**Avis de la Mission Régionale d'Autorité environnementale
Nouvelle-Aquitaine sur
le projet de parc photovoltaïque flottant de 7,02 ha
dans la commune de Duhort-Bachen (40)**

n°MRAe 2021APNA140

dossier P-2021-11716

Localisation du projet : Commune de Duhort-Bachen (40)
Maître(s) d'ouvrage(s) : société Holding SEDH
Avis émis à la demande de l'Autorité décisionnaire : préfète des Landes
En date du : 14 octobre 2021
Dans le cadre de la procédure d'autorisation : permis de construire
L'Agence régionale de santé et la préfète de département au titre de ses attributions dans le domaine de l'environnement ayant été consultés.

Source : Étude d'impact p. 119

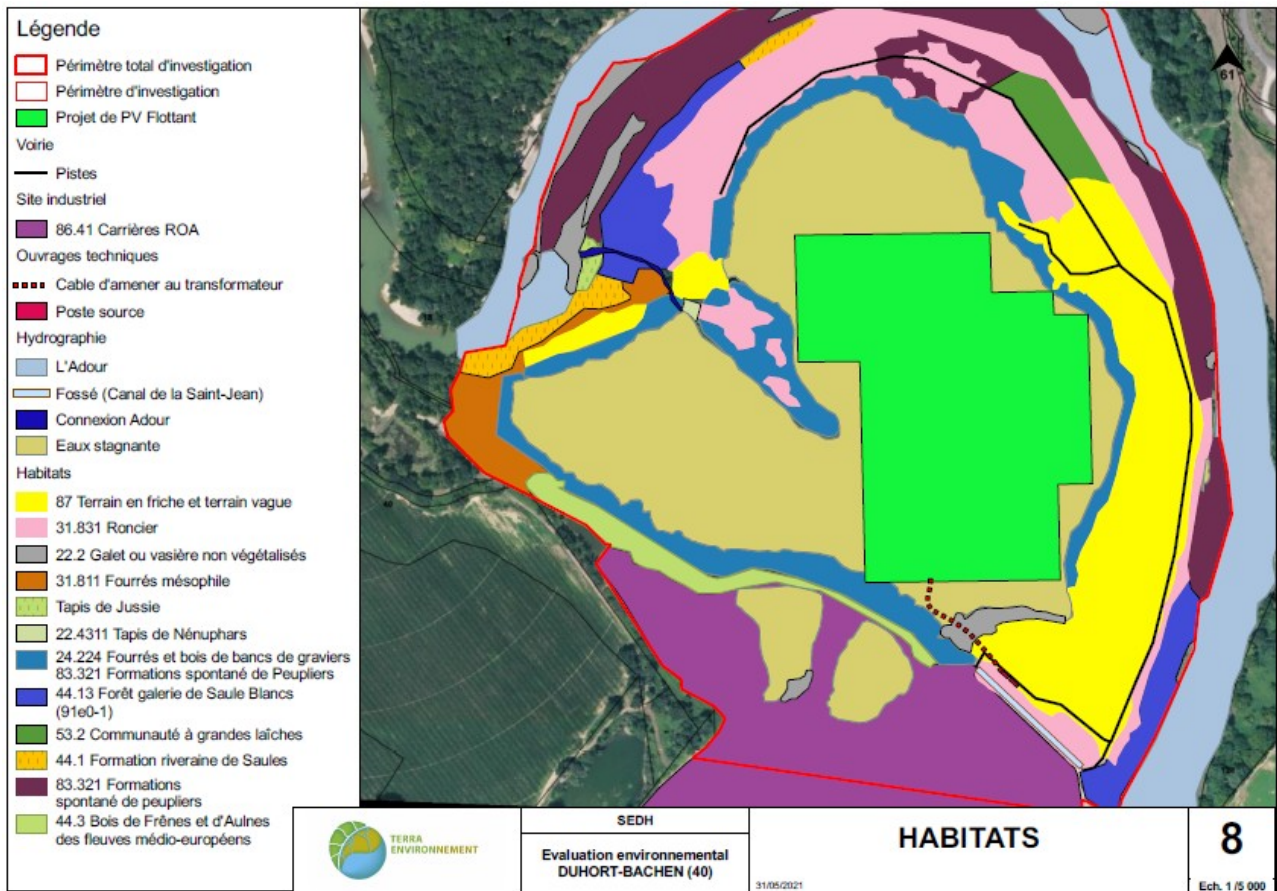
L'état initial a été défini sur la base de recherches bibliographiques et de prospections de terrain. La caractérisation de la faune/flore terrestre s'appuie sur des recherches bibliographiques, complétés par des visites de terrain effectuées de mai 2020 à mai 2021. **La MRAe relève que les potentialités du site en tant que halte migratoire pour l'avifaune ne sont pas évaluées.**

La MRAe souligne l'ancienneté (plus de 10 ans) et la périodicité d'inventaires (1 jour sur l'année) qui ne couvre pas une année complète, limitant la pertinence et la qualité de caractérisation de l'état initial de l'environnement du projet.

Par ailleurs, la MRAe relève que les méthodes utilisées sont insuffisantes pour s'assurer de la qualité du diagnostic réalisé. Selon le dossier, les gravières ne constituent pas un milieu favorable pour l'application de la méthodologie d'inventaire retenue pour les macro-invertébrés, qui tend à mettre en évidence un gradient berge/zone profonde. Les gravières, du fait de leur exploitation antérieure, présentent en effet un fond de profondeur homogène sur une grande surface du plan d'eau et des berges très abruptes.

Dans ces conditions, la MRAe estime que ces inventaires ne permettent pas une bonne appropriation des enjeux. Elle souligne, à ce stade, que l'étude d'impact ne permet pas de définir l'état initial de la biodiversité du site, en particulier pour les espèces des milieux aquatiques.

La MRAe recommande de joindre une étude des potentialités du site en tant que halte migratoire pour l'avifaune et de mener des inventaires complémentaires portant sur la faune/flore aquatique, permettant notamment de couvrir le cycle de vie des espèces aquatiques. A cet égard, la MRAe recommande d'approfondir les méthodes utilisées pour établir l'état initial et d'augmenter la pression d'investigations sur site en étendant les inventaires aquatiques spécifiques et l'analyse des propriétés physico-chimiques du plan d'eau sur une année complète afin d'identifier précisément la nature des impacts liés à l'implantation des panneaux solaires sur le lac pour les populations aquatiques.
